VÄGPLAN, GRANSKNINGSHANDLING

PM tillägg och ändringar till MKB

E18 Jakobsberg – Hjulsta, kapacitetsförstärkning

Uppdragsnummer: 176582

Figur 2. Uppdaterad figur i Planbeskrivning (Trafikverket, 2026[a]), motsvarande MKB:ns figur 5.1-2. Reviderad utifrån ändringar i plankartor och illustrationsplaner.

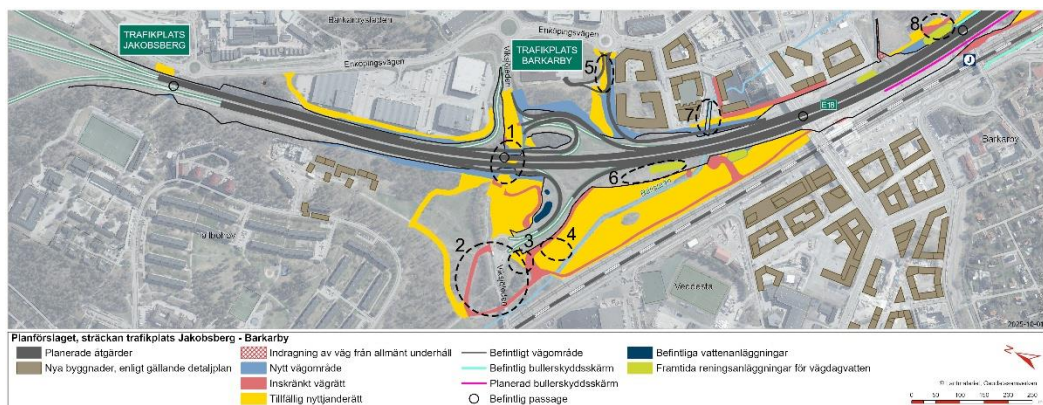
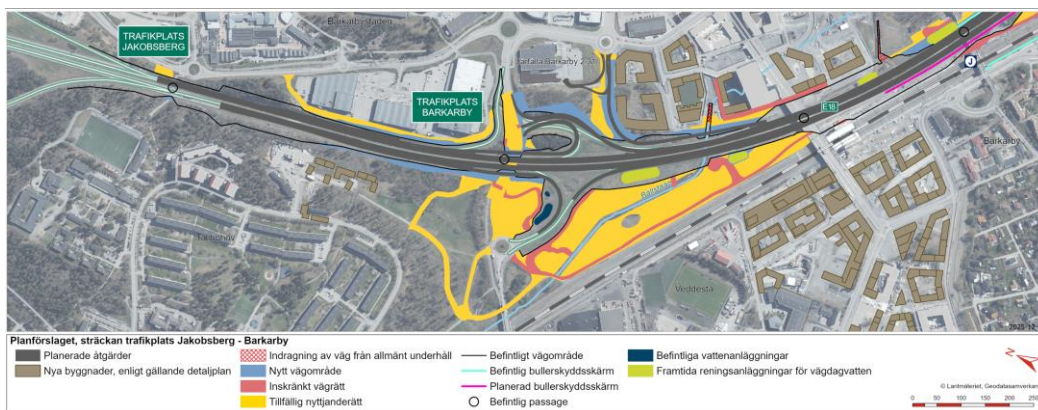
Ett antal ändringar har gjorts i vägplanens plankartor (Trafikverket, 2026[b]) och illustrationsplaner mellan samrådshandling och granskningshandling. Vägplanens markanspråk för berörd sträcka illustreras översiktligt i MKB:ns kapitel 5, figur 5.1-2 – figur 5.1-3, se Figur 1 och Figur 3. Motsvarande figurer har uppdaterats i Planbeskrivning (Trafikverket, 2026[a]), se Figur 2 och Figur 4.

nr	Ändring, orsak och konsekvens
1	Område för inskränkt vägrätt för ledningar har lagts till. Ändringen har gjorts för att få markanspråk för kanalisation som korsar Viksjöleden. Ändringen bedöms inte få någon påverkan för MKB.
2	Markanspråk längs väg har ändrats från inskränkt vägrätt till tillfällig nyttjanderätt. Området utökas också något för att omfatta mer av befintlig väg. Ändringen har gjorts för att åtkomst till servicevägar och dagvattenanläggningar på södra sidan av E18 bedöms i slutlösningen vara tillräcklig med den befintliga anslutningen i södra delen av cirkulationsplatsen. Under byggtiden bedöms att åtkomsten till entreprenadens södra sida sker via den tillfälliga nyttjanderätten. Ändringarna bedöms inte få någon påverkan för MKB.
3	Markanspråk har ändrats från tillfällig nyttjanderätt till inskränkt vägrätt. Ändringen har gjorts för att åtkomst till anläggningens servicevägar/anläggningar på den södra sidan av E18 sker i slutlösningen genom befintlig cirkulationsplats på Viksjöleden (se även punkt 1). Ändringen bedöms inte få någon påverkan för MKB.

4	Område för inskränkt vägrätt har lagts till för område som omfattar befintligt dike. Diket avvattnar befintlig vattenanläggning. Vägplanens åtgärder innebär att en ny serviceväg till en dagvattenanläggning behöver anläggas vilket medför att befintlig trumma behöver förlängas. För att förlängd trumma ska hamna på rätt nivå mot befintligt dike behöver diket fördjupas cirka 0,3 meter. Diket bedöms inte utgöra livsmiljö för arter som omfattas av artskyddsförordningens 4 §. Diket är en del av dagvattenanläggningen redan idag och uppfyller inte definitionen av ett vattenområde som gör att planerade åtgärder bedöms utgöra vattenverksamhet. Ändringen bedöms inte få någon påverkan för MKB.
5	Område har ändrats för att undvika intrång i enskild väg med ändå tillräckligt med vägområde för att säkerställa vägens säkerhetszon och placering av vägutrustning. Ändringen bedöms inte få någon påverkan för MKB.

6	Läge för framtida dagvattenanläggning har ändrats på grund av nya förutsättningar för ledning i området. Placeringen är fortfarande inom befintligt vägområde. Ändringen bedöms inte få någon påverkan för MKB.
7	Område indraget från allmänt underhåll. Har ändrats för att området inte längre behöver vara vägområde. Bällstaåns sträckning är inom Barkarbystadens område.

Ändringen bedöms inte få någon påverkan för MKB.
8	Ändrat läge för framtida dagvattenanläggning samt en mindre justering av inskränkt vägrätt. Dagvattenanläggningen har ändrats på grund av geotekniska förutsättningar. Ändringen bedöms inte få någon påverkan för MKB.
9	Höjning av vägbanan med 0,6 meter har gjorts för att minska lutning i profil, från 5 procent till 3,5 procent. Inga bullerberörda byggnader finns i närheten av området. Eventuell förändring i bullerutbredning bedöms också kompenseras av den mindre lutningen, då mer lutning medför mer buller. Ingen förändring i effekt eller konsekvens för landskapsbild bedöms uppstå. Ändringen bedöms inte få någon påverkan för MKB.
10	Område för tillfällig nyttjanderätt har utökats. Ändringen har gjorts för att ge större flexibilitet (mer utrymme) för trafiken under byggtiden. Området är sedan innan påverkat av byggnation av E4 Förbifart Stockholm. Ändringen bedöms inte få någon påverkan för MKB.

Figur 5. Figur 6.4-7 i MKB (Trafikverket, 2025). Med ändringar i plankartor finns en skillnad i markanspråk och placering av framtida vattenanläggningar som inte illustreras.

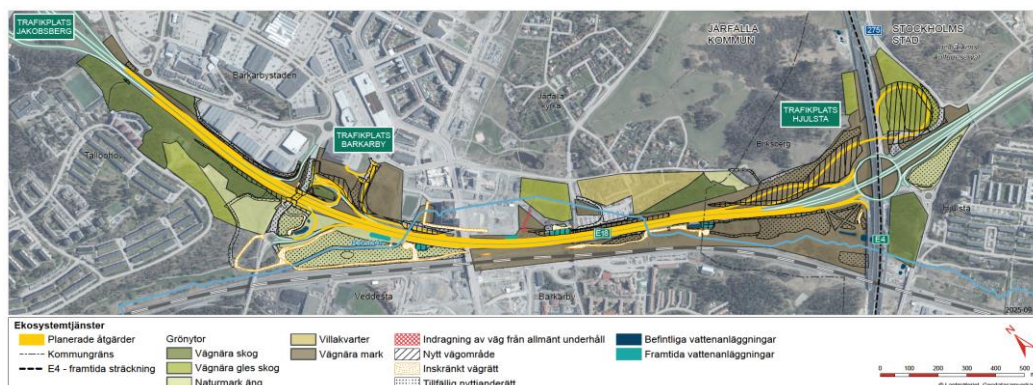
Vägplanens markanspråk och framtida vattenanläggningar illustreras i MKB:ns Figur 6.4-7. Ändringarna påverkar inte beskrivningar eller bedömningar i MKB.

Figur 6. Figur 6.4-3 i MKB 2025-09-30, med tillagd markering (streckad svart ring) för var information tillkommit. Se Figur 8 för mer detaljerad vy över berört område.

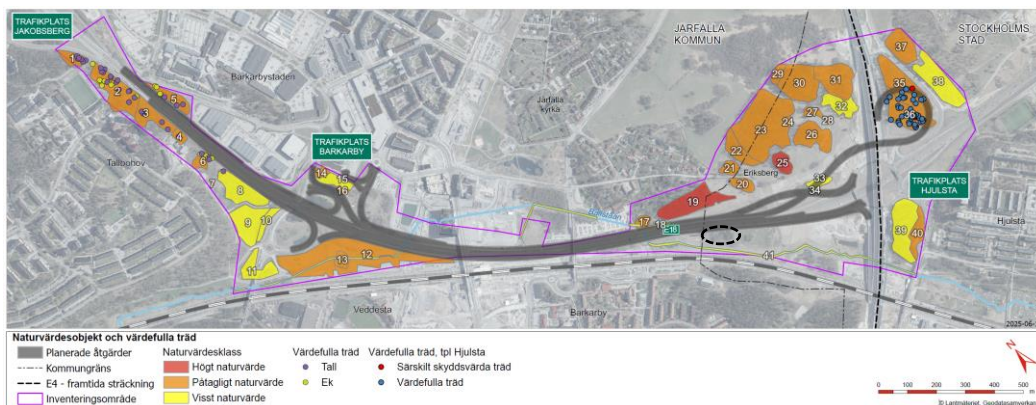
Naturvärdesinventeringen från 2021 kompletterades under 2025 med en naturvärdesinventering för område som inte tidigare naturvärdesinventerats då det varit avspärrat för omgivande byggnation. Naturvärdesinventeringen utfördes enligt uppdaterad svensk standard (SS 199000:2023) av tre naturvärdesobjekt på en tidigare åkerholme på västra sidan av E18, i höjd med gränsen mellan Järfälla kommun och Stockholms stad. På den tidigare åkerholmen avgränsades ett objekt av vardera klassen högt naturvärde (klass 2), påtagligt naturvärde (klass 3) respektive visst naturvärde (klass 4). I inventeringen 2025 påträffades flera mycket gamla träd med en ålder över 200 år och grova hålträd (diameter över 40 cm) som innefattas av Naturvårdsverkets definition av "särskilt skyddsvärda träd".

Två av träden bedöms kunna påverkas av anläggande av bullerskyddsskärm. Inga skyddsbestämmelser fastställs i planen avseende träden. I samband med fortsatt projektering inför byggskede, samt under byggskede kommer möjlighet att skydda träden utredas, såsom för övriga skyddsvärda träd och träd med höga naturvärden i nära anslutning till vägområdet (se MKB, avsnitt 6.4.6 Förslag till ytterligare åtgärder).

Figur 8. Område för kompletterande naturvärdesinventering (No1, No2, No3) samt träd och det intrång som vägplanen medför i området.

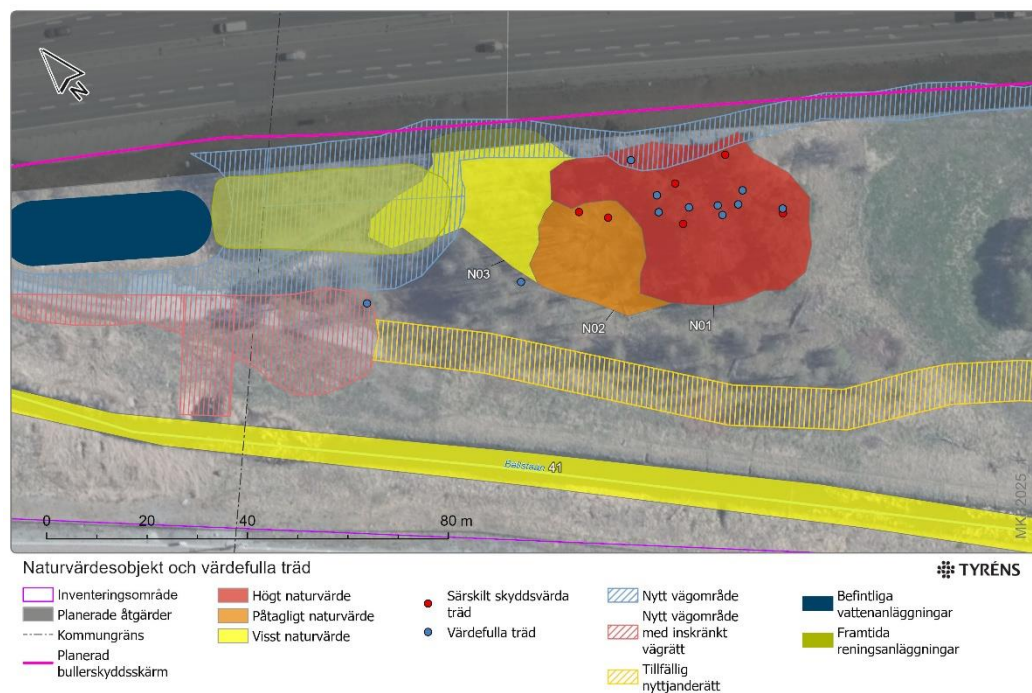
Text i MKB, 2025-09-30	Ändring utifrån kompletterande inventering
Nuläge (s 57, kol 2, st 2) På västra sidan av E18, i höjd med gränsen mellan Järfälla kommun och Stockholms stad, finns ett område med en tidigare åkerholme. Området inkluderades inte i den naturvärdesinventering som genomfördes 2021. Områdets västra del består av asp, med yngre träd i västra delen och äldre träd närmast mitten på tidigare åkerholme. Östra delen är bevuxen med äldre tall på blockrik mark. Effekter och konsekvenser (s 64, 2 kol, 5 st) Intrång sker i området med tidigare åkerholme som inte bedömts i naturvärdesinventering. Planförslaget medför att bullerskyddsskärm samt ny dagvattenanläggning anläggs, vilket innebär ett permanent intrång i den västra delen av området. Påverkan på området kan inte bedömas fullt ut då det inte inkluderats i naturvärdesinventering. En preliminär bedömning är att området når till klass 3 och därmed att påtaglig negativ effekt och konsekvens bedöms uppstå.	Nuläge På västra sidan av E18, i höjd med gränsen mellan Järfälla kommun och Stockholms stad, finns ett område med en tidigare åkerholme. Områdets västra del (No3) består av aspkloner, med viss mängd liggande och stående död ved. No2 består av flera gamla aspar som tidigare legat i bryn mot åkermark. Östra delen (No1) är bevuxen med äldre tall på blockrik mark. Inom den östra delen finns även skyddsvärda och särskilt skyddsvärda träd. Effekter och konsekvenser Intrång sker i naturvärdesobjekt No3, i höjd med gränsen mellan Järfälla kommun och Stockholms stad. Planförslaget medför att bullerskyddsskärm samt ny dagvattenanläggning anläggs, vilket innebär ett permanent intrång i den västra delen av området (No3), samt i nordligaste delen av naturvärdesobjekt No1. Objekt No3 har litet värde och intrånget är relativt begränsat, varför effekten bedöms bli liten. Konsekvensen för naturvärden i objektet bedöms därmed bli liten negativ. Objekt No1 har högt värde och intrånget är där relativt litet men träd med höga naturvärden kan påverkas. Påverkan bedöms medföra liten negativ effekt och därmed påtagliga negativa konsekvenser.
